Solicitud de Patente de Invención titulada: “DISPOSITIVO DE ACCIONAMIENTO, SÍNCRONO, PARALELO Y DE MÚLTIPLES PUNTOS, Y APLICACIÓN PARA EL MISMO”

Solicitante: ARCTECH SOLAR HOLDING CO., LTD.

RESPUESTA AL OFICIO No. 2877, NOTIFICADO EL 08 DE MARZO DE 2022
(PRIMER EXAMEN DE FONDO)

Fig. 1

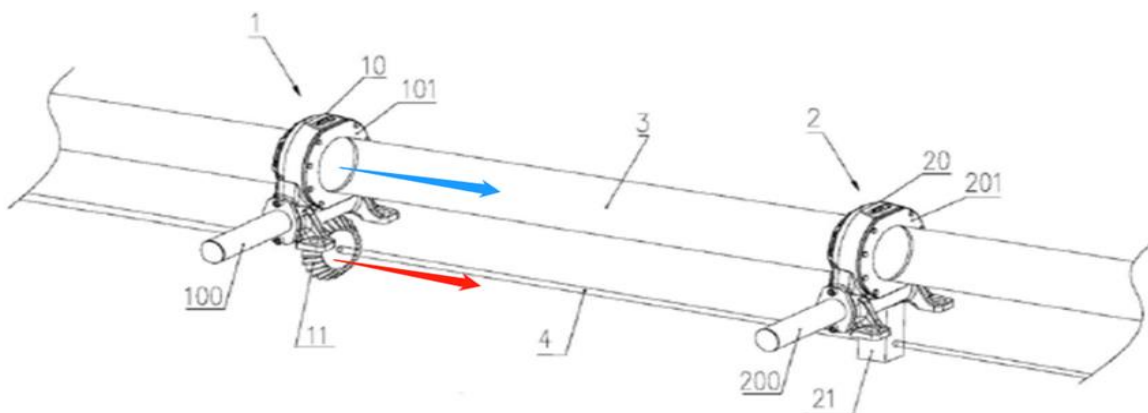
En segundo lugar, y lo que es más importante, *“el engranaje de transmisión (11) se acopla con un lado inferior del tornillo sin fin I (100), el engranaje I se acopla con un lado superior del tornillo sin fin I; y una superficie extrema del engranaje de transmisión es paralela a una superficie extrema del engranaje; donde el engranaje I se conecta de manera giratoria con el árbol de salida de potencia (3);”* tal como se define en la actual Reivindicación 1. De este modo cuando el engranaje de tornillo sin fin gira, impulsa simultáneamente el eje principal en el lado superior y el eje síncrono en el lado inferior, como se muestra en la Figura 1 a continuación, con una mejor sincronización y consistencia.

Fig. 2

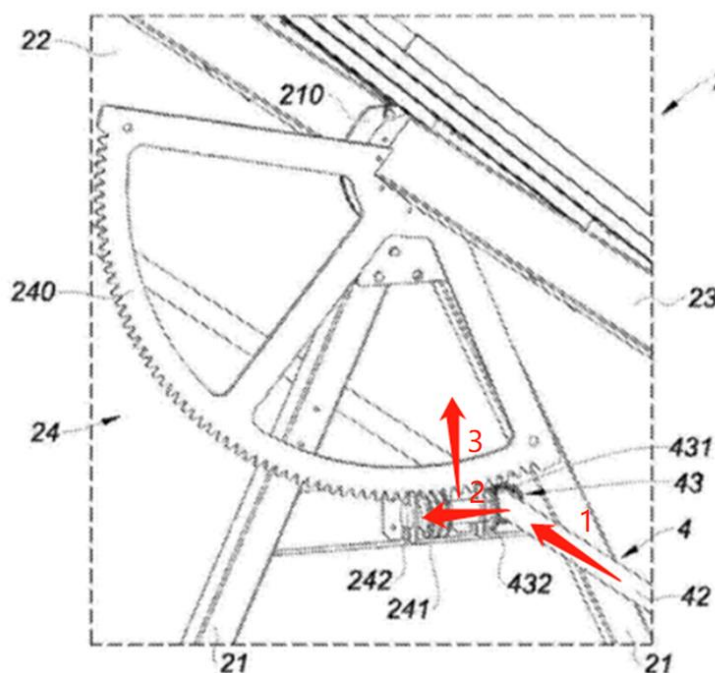
En D1, el primer engranaje 431 se encuentra en el conjunto de engranajes 241 a la misma altura, y necesita transmitir a través del segundo engranaje 432 ubicado en el medio, de modo que la eficiencia de la transmisión, la estabilidad y la resistencia se verán afectada.

La ruta de accionamiento del sistema de accionamiento 3 es: el sistema de accionamiento 3 arranca, ① la barra de transmisión 4 gira, ② el mecanismo de engranaje cónico 43 (primer engranaje 431, segundo engranaje 432) cambia de dirección y el engranaje helicoidal del tornillo de accionamiento 241 gira, ③ el anillo de engranaje de accionamiento de la transmisión de fuerza ascendente 240 gira, por lo tanto, en D1, debe compararse el proceso de salida de potencia del sistema de accionamiento con la viga principal y el proceso de salida de potencia con la barra de transmisión, como se muestra en la Figura 2 indicada más arriba.

En la salida de potencia con la viga principal, se observa la existencia de por lo menos dos procesos más (mecanismo de engranaje cónico 43 cambia de dirección, tornillo de engranaje helicoidal 241 y anillo de engranaje de la unidad 240 de rotación) antes de la transmisión a la viga principal 23, por lo tanto la sincronización es peor, además, en el proceso de transmisión de varias etapas de D1, en cada proceso de transmisión hay una cierta pérdida de transmisión del par.
